PROPUESTA DE DICTAMEN TÉCNICO

SOLICITUD AUTORIZACIÓN DE LA MODIFICACIÓN PARA LA ACTUALIZACIÓN DE LAS CURVAS P-T DERIVADAS DE LA OPERACIÓN A LARGO PLAZO Y DE APROBACIÓN DE LAS PROPUESTAS ASOCIADAS DE CAMBIO A LAS ESPECIFICACIONES TÉCNICAS DE FUNCIONAMIENTO MEJORADAS Y AL ESTUDIO FINAL DE SEGURIDAD DE LA CENTRAL NUCLEAR COFRENTES

Solicitud de autorización SA-23/01 Rev. 1 de modificación para la actualización de las curvas Presión-Temperatura derivadas de la operación a largo plazo de CN Cofrentes, y de aprobación de las propuestas de cambio a las Especificaciones Técnicas de Funcionamiento Mejoradas (ETFM) asociadas y al Estudio Final de Seguridad (EFS) asociadas.

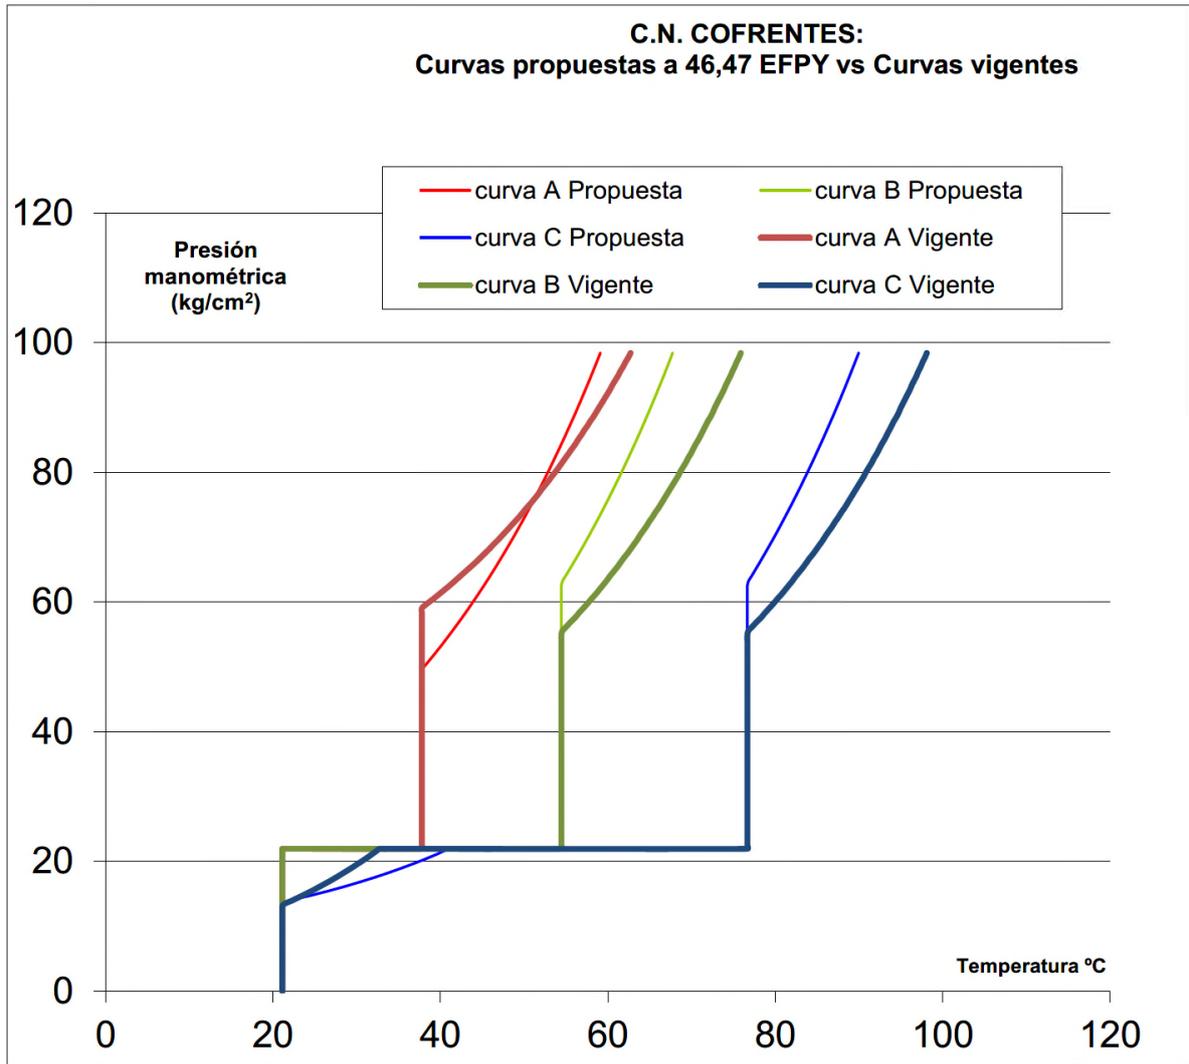
En la siguiente figura se pueden ver las nuevas curvas P-T propuestas presentadas por CN Cofrentes conjuntamente con las curvas vigentes (no incluye las incertidumbres por instrumentación):

Se observa que las curvas propuestas (en trazo fino, mientras que las curvas vigentes han sido dibujadas en trazo más grueso) son algo menos conservadoras que las vigentes, habida cuenta de que cuanto más abajo y a la derecha se está en el plano P-T (temperaturas más altas y presiones más bajas), más lejos se estará de la posibilidad de que se produzca un fallo frágil de la vasija. Esta circunstancia (curvas propuestas menos limitantes que las actuales) se da en la zona de presiones altas en las tres curvas A, B y C, mientras que en el resto de zonas las curvas vigentes y las propuestas son coincidentes (en el caso de las curvas A y B), o ligeramente más conservadoras (esto solo en la zona baja de las curvas C, o en la zona intermedia - alta de las curvas A) las propuestas. Las zonas de coincidencia entre curvas vigentes y propuestas (partes de trazo vertical u horizontal) se dan porque esa parte viene gobernada, en ambas, por los límites del apéndice G del 10 CFR 50.
